Onderzoeksrapportage

In opdracht van:
Gemeente Vlaardingen

Onderwerp:
Planbeoordeling
Inrichting terrein Scoutingvereniging Vlaardingen
Watersportweg, Vlaardingen

21 maart 2018

Afbeelding 3: onderzoekslocatie met ingetekende bosplantsoenen.

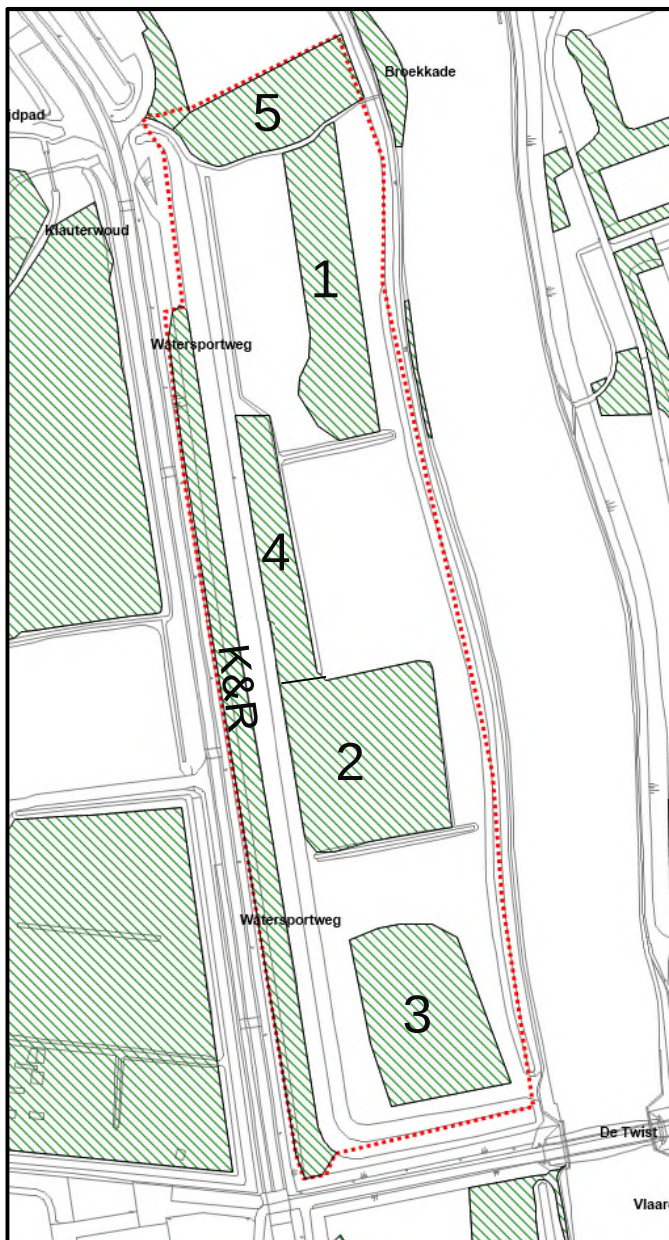
De conditie van de bomen in de bosplantsoenen met nummers 1 tot en met 5 is gemiddeld als onvoldoende beoordeeld. De meeste bomen vertonen een stagnerende groei en kampen met belemmerende groeiafwijkingen. De toekomstverwachting van deze bomengroepen is gemiddeld vijf tot tien jaar.

Alleen de bomen in het bosplantsoen langs de Watersportweg (K&R) verkeren in een voldoende conditie. Deze bomen vertonen een redelijke groei, zonder belemmerende groeiafwijkingen. De toekomstverwachting van deze bomengroep bedraagt gemiddeld meer van 15 jaar.

Op basis van het huidige terreinontwerp zijn alle bosplantsoenen, met uitzondering van bosplantsoen 3, niet duurzaam te handhaven.

In de bosplantsoenen met nummers 1, 2, 4 en 5 leidt de kap van bomen tot een gewijzigde windbelasting op de resterende bomen. In combinatie met de stijgende grondwaterstanden als gevolg van de maaiveldophoging en de reeds oppervlakkig wortelende bomen neemt het risico op windworp bij de resterende bomen ingrijpend toe. Bij kap van bomen in deze bosplantsoenen leveren de resterende bomen dan ook een veiligheidsrisico voor de omgeving op.

Geadviseerd wordt om, indien mogelijk, het ontwerp te wijzigen en de gebouwen voor Scoutingvereniging Vlaardingen te clusteren op een deel van het perceel waar in de huidige situatie geen tot weinig bomen staan. Zodoende hoeven minder bomen te worden gekapt en blijven de bosplantsoenen grotendeels intact. Door de clustering van de gebouwen is bovendien minder oppervlakte benodigd voor wegen en parkeerplaatsen en hoeft een kleiner percentage van het perceel te worden opgehoogd.
